**OGGETTO: COLUMNS Energy S.p.A. – Istanza di VIA impianto fotovoltaico sito in agro di Villa Castelli (BR) denominato AEPV02 e avente potenza massima di 12,405 MW. Parere di competenza.**

**(Prot. Provincia di Brindisi n°14124 del 03/06/2020 – Prot. Arpa Puglia n°34701 del 04/06/2020).**

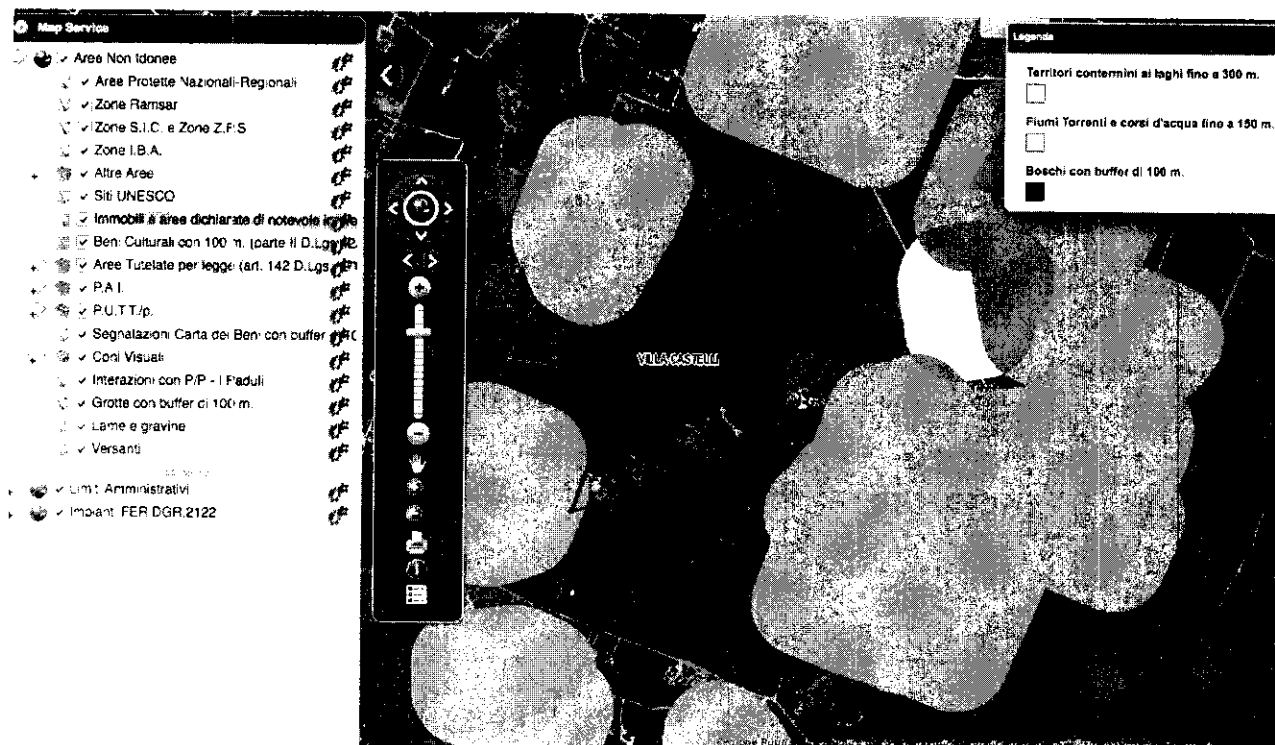
**-Punto 1 parere Arpa Puglia prot. n°20950 del 03.04.2020:** a pag.26 del SIA - "QUADRO "A" STUDIO IMPATTO AMBIENTALE QUADRO A INTRODUTTIVO", il proponente ha dichiarato quanto segue: " La Tavola n. 11, che segue, è tratta dal sito della Regione Puglia ed in particolare dal "Piano delle aree NON Idonee al FER"; da questa si evince che, pur aprendo tutti i layers relativi alle "Aree NON idonee" alla realizzazione degli impianti fotovoltaici, sull'area è possibile distinguere:

- la mancanza dei due "canali di scolo periodico" e dei vincolistico;relativi "buffer" di riferimento
- La presenza di "vincoli" connessi (in verde) alle "aree tutelate per legge ai sensi dell'art. 142 del D.Lgs. 42/04 e della "Carta dei Beni" (Masseria Renna) con buffer di 100 m." (vedasi anche pag.31 del "Quadro B – del SIA")

Non risulta sufficientemente relazionato sul possibile impatto negativo dovuto ai vincoli sopra rilevati sull'installazione in progetto. Occorre che il proponente descriva in maniera fattiva tutte le eventuali azioni mitigatrici e compensative da porre in essere sul potenziale effetto negativo.

Controdeduzioni proponente: Elaborato "Risposta Nota Arpa Puglia prot.9520 del 06/04/2020 – 22.05.2020".

Parere Arpa Puglia: Si riscontra positivamente.

Tavola n. 5: Particolare dei collegamenti

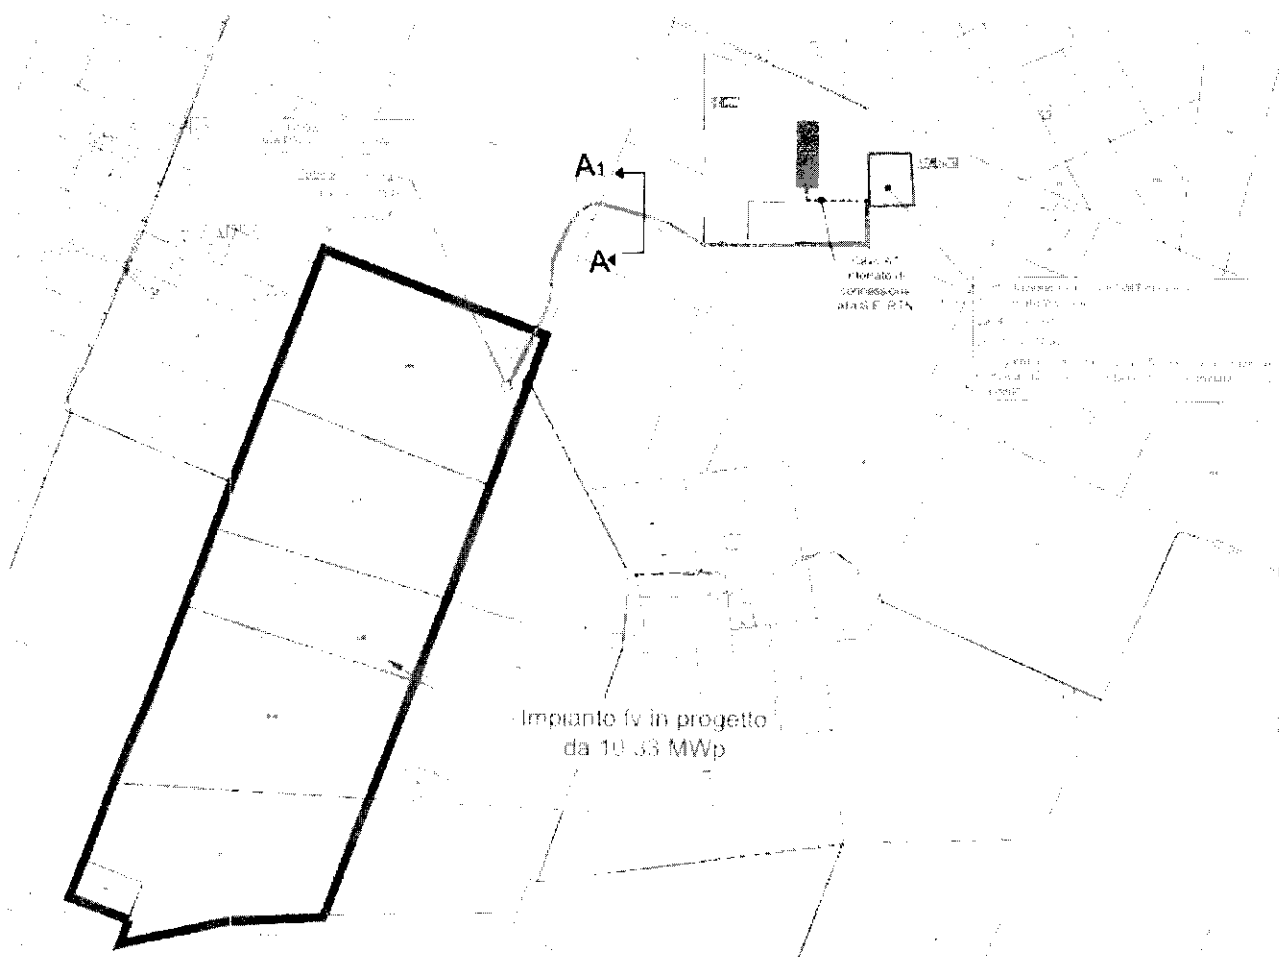
Punto 2 parere Arpa Puglia prot. n°20950 del 03.04.2020: a pag. 10 dello "STUDIO IMPATTO AMBIENTALE – QUADRO C. DI RIFERIMENTO PROGETTUALE E GESTIONALE" è dichiarato quanto segue: "La lunghezza complessiva dell'elettrodotto interrato sarà di circa 750 m e le tavole che seguono ne riportano l'allocazione, anche se non del tutto definitiva". Inoltre il proponente ha dichiarato (vedasi SIA "Quadro A")- In uscita dall'impianto PV il cavidotto MT sarà interrato, attraverserà una vicina strada vicinale non asfaltata fino alla sottostazione AT/MT ad Est della sopra citata Stazione TERNA. Gli attraversamenti dei corsi d'acqua episodici saranno realizzati in accordo alle prescrizioni di AdB Puglia e secondo le indicazioni presenti nelle LINEE GUIDA Nazionali.

**Non risulta sufficientemente relazionato sul possibile impatto dovuto all'effettivo percorso del cavidotto (circa 750 m). Occorre che il proponente descriva in maniera fattiva tutte le eventuali azioni mitigatrici e compensative da porre in essere sul potenziale effetto negativo.**

**Controdeduzioni proponente:** Non riscontrato da parte del proponente.

**Parere Arpa Puglia:** Non ottemperato.

Tavola n. 3: Stralcio RER – Biodiversità.

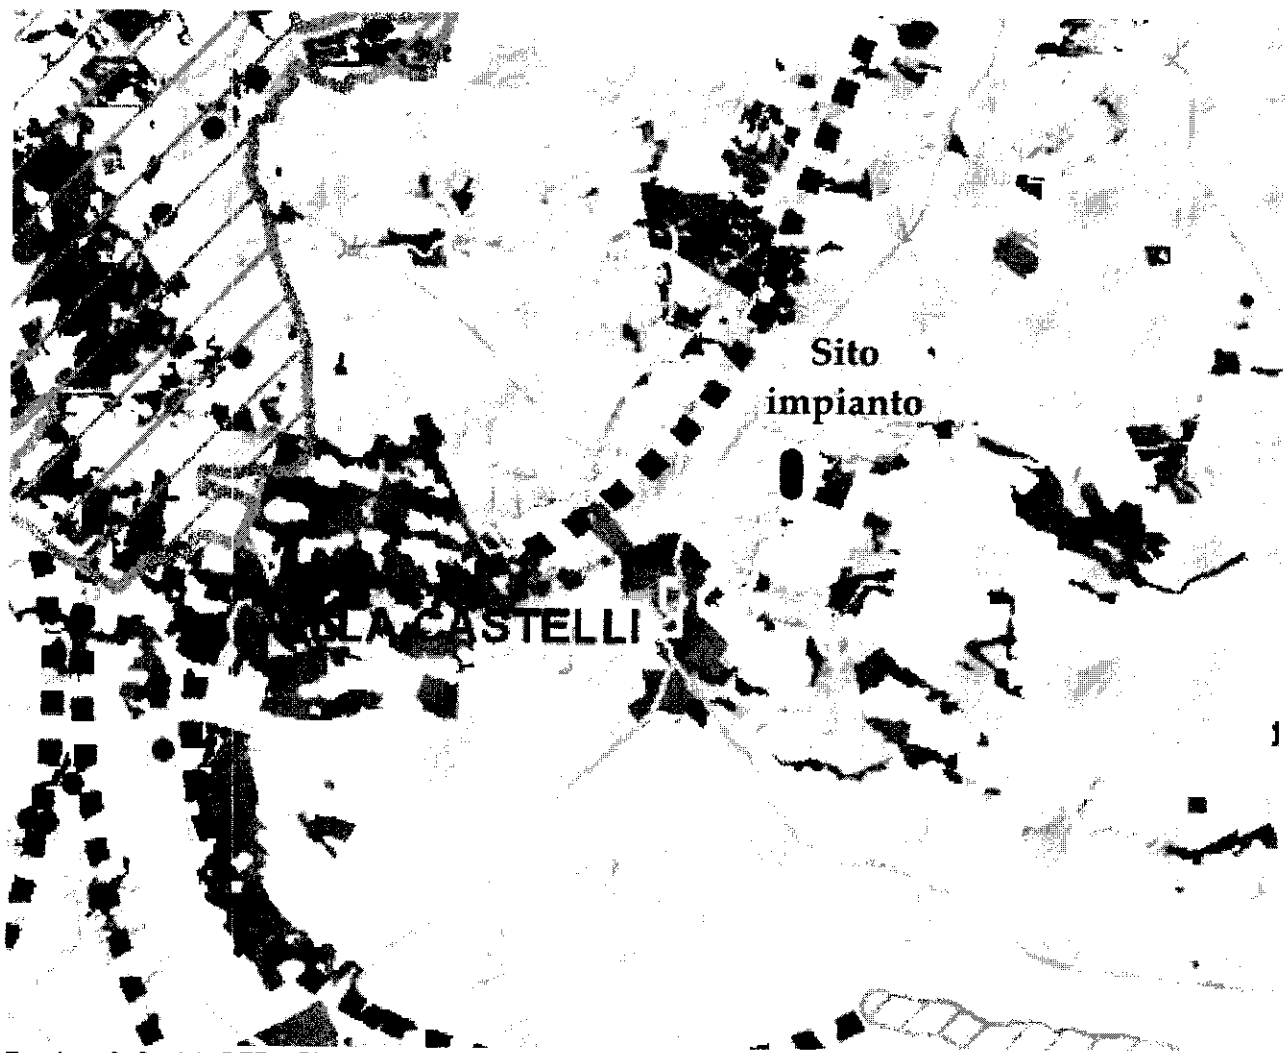
**Punto 3 parere Arpa Puglia prot. n°20950 del 03.04.2020:** a pag. 17 e 28 dello "STUDIO IMPATTO AMBIENTALE - QUADRO B DI RIFERIMENTO NORMATIVO E PROGRAMMATICO" il proponente ha dichiarato: 1.1.2 PPTR - (4.2.1.1) la "Rete Ecologica Regionale- "biodiversità" L'unica presenza di rilevanza dell'intorno dell'impianto è la "naturalità" dovuta alla presenza di boschi e macchie; come si avrà modo di riportare innanzi, per la presenza di un'area boschiva a nord dell'impianto, si è arretrata la prima stringa di pannelli per rispettare il buffer di 100 m". "Da una rapida misurazione dell'area vincolata come "bosco", risulta che questa è di circa 9 ettari e quindi ciò comporta un "vincolo" connesso di 100 m.; maggiori dettagli in merito a tale "bosco" si rilevano dalla relazione agronomica allegata al progetto.

**Non risulta sufficientemente relazionato sul possibile impatto dovuto alla presenza di boschi e macchie. Occorre che il proponente descriva in maniera fattiva tutte le eventuali azioni mitigatrici e compensative da porre in essere sul potenziale effetto negativo.**

**Controdeduzioni proponente:** Non riscontrato da parte del proponente.

**Parere Arpa Puglia:** Non ottemperato.

Tavola 8: (6.1.2) Struttura Idrogeomorfologica-Componenti idrologiche.

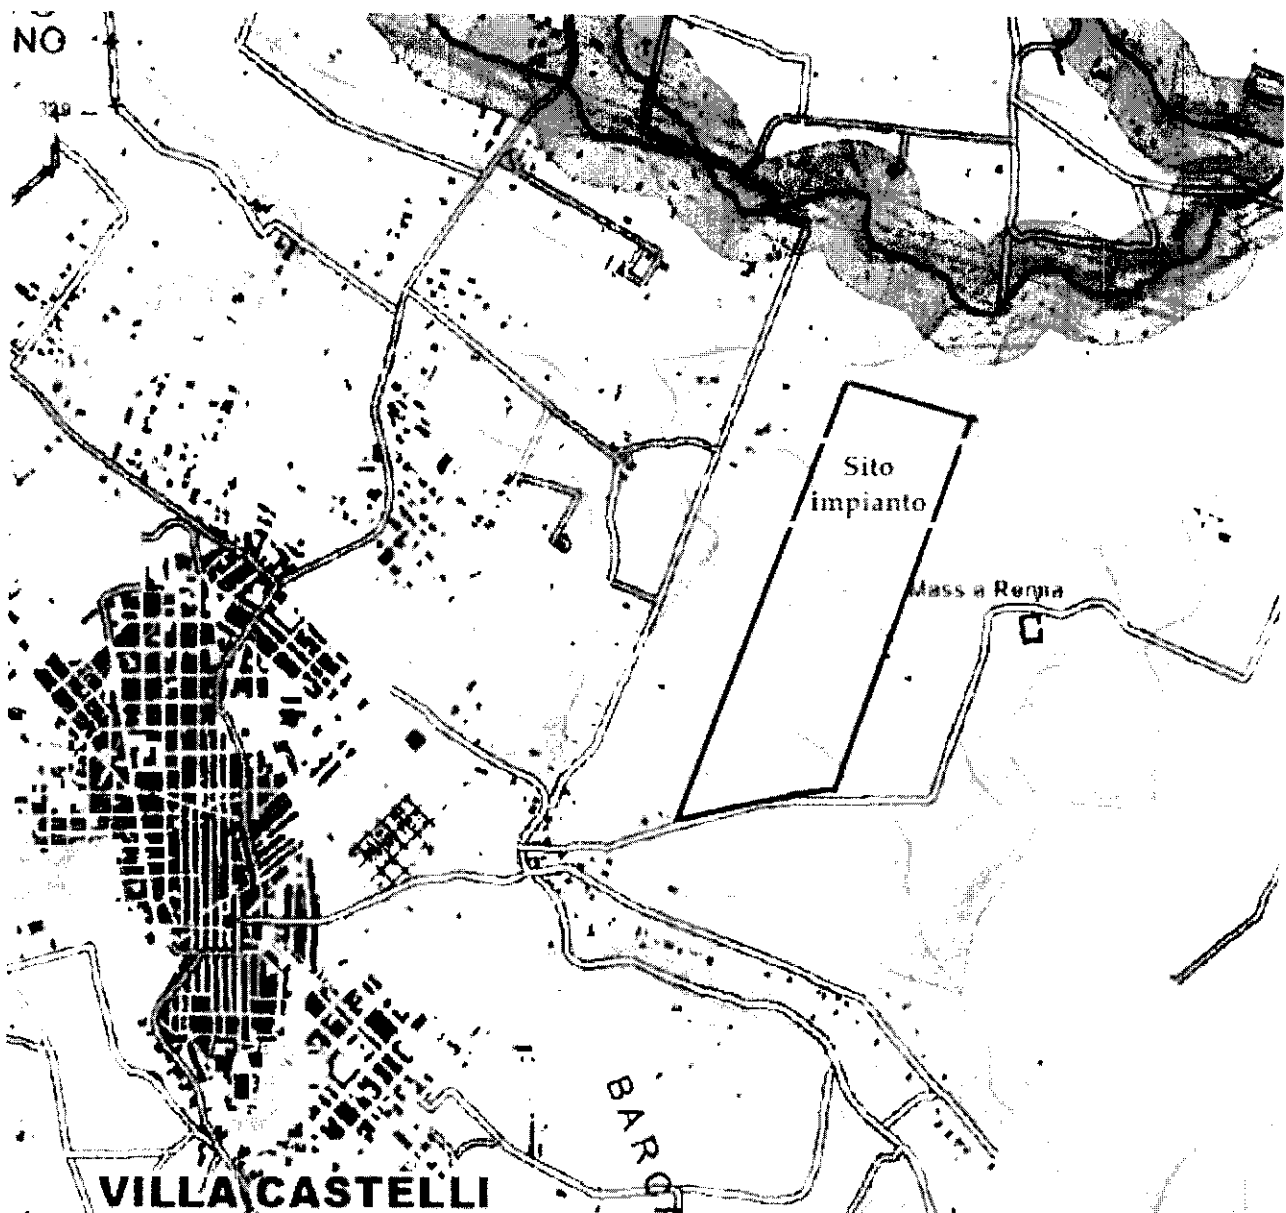
Punto 4 parere Arpa Puglia prot. n°20950 del 03.04.2020: a pag. 25 dello "STUDIO IMPATTO AMBIENTALE - QUADRO B DI RIFERIMENTO NORMATIVO E PROGRAMMATICO" il proponente ha dichiarato: Dalla stessa Tavola n. 8 si rileva anche che l'area dell'impianto è attraversata da due "corsi d'acqua episodici" non "connessi" alla rete RER regionale in quanto destinati solo ed esclusivamente allo smaltimento delle acque meteoriche che ricadono nel bacino idrografico di pertinenza".

Non risulta sufficientemente relazionato sul possibile impatto dovuto alla presenza dei due "corsi d'acqua episodici". Occorre che il proponente descriva in maniera fattiva tutte le eventuali azioni mitigatrici e compensative da porre in essere sul potenziale effetto negativo.

**Controdeduzioni proponente:** Elaborato "Risposta Nota Arpa Puglia prot.9520 del 06/04/2020 – 22.05.2020".

**Parere Arpa Puglia:** Si riscontra positivamente.
